SERVICE INFO

Montage-Hinweis

Kupplungsscheibe mit größerem Durchmesser

Hersteller:	Citroen Peugeot Toyota
Modelle:	C1 107 Aygo
Baujahr:	ab 2005
Motoren:	CFA, CFB KGB10, 1KR-FE
LuK RepSet:	619 3072 00

Bild 1: Nach dem Austausch der Kupplung muss das Pedalspiel eingestellt werden

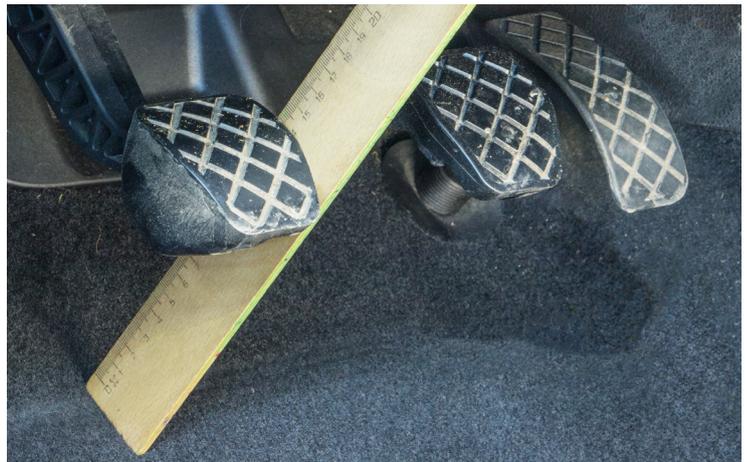
Bei den oben genannten Fahrzeugen wurde im Laufe des Produktionszeitraums der Durchmesser der Kupplungsscheibe von 180 mm auf 190 mm vergrößert. Aufgrund dieser Änderung wurden alle betroffenen LuK RepSets auf die größeren Kupplungsscheiben umgestellt. Wird eine Kupplung mit einer 180 mm Scheibe durch ein entsprechendes LuK RepSet mit einer 190 mm Scheibe ersetzt, sind folgende Punkte zu beachten:

- Ausrückhebel und Ausrückgabel sind auf Verschleiß zu prüfen. Teile mit Einlaufspuren müssen ersetzt werden. Schaeffler Automotive Aftermarket empfiehlt grundsätzlich den Austausch der Ausrückgabel
- Da sich durch den Einbau einer neuen Kupplung der Betriebspunkt um 15-20 mm verlagern kann, ist das Kupplungspedalspiel nach der Reparatur grundsätzlich zu prüfen und ggf. nach Angaben des Fahrzeugherstellers einzustellen. Danach sollte die Einstellung mindestens alle 15.000 Km geprüft werden. Bei falscher Einstellung verkürzt sich die Lebensdauer der Kupplung erheblich

Liegen keine Informationen des Fahrzeugherstellers zur Einstellung vor, kann das Kupplungspedalspiel in folgenden Schritten geprüft und korrigiert werden:

- Lineal wie in Bild 1 gezeigt in Position bringen
- Kupplungspedal von der Ruheposition bis zum ersten spürbaren Widerstand mit geringer Kraft (15-20 N) von Hand betätigen, dabei den zurückgelegten Pedalweg zwischen den beiden Punkten messen
- Der gemessene Weg muss 23 mm \pm 1 mm betragen
- Liegt der ermittelte Wert außerhalb der Toleranz, ist das Spiel am Kupplungszug auf das Sollmaß einzustellen
- Das Kupplungspedal kann danach etwas höher als das Bremspedal stehen
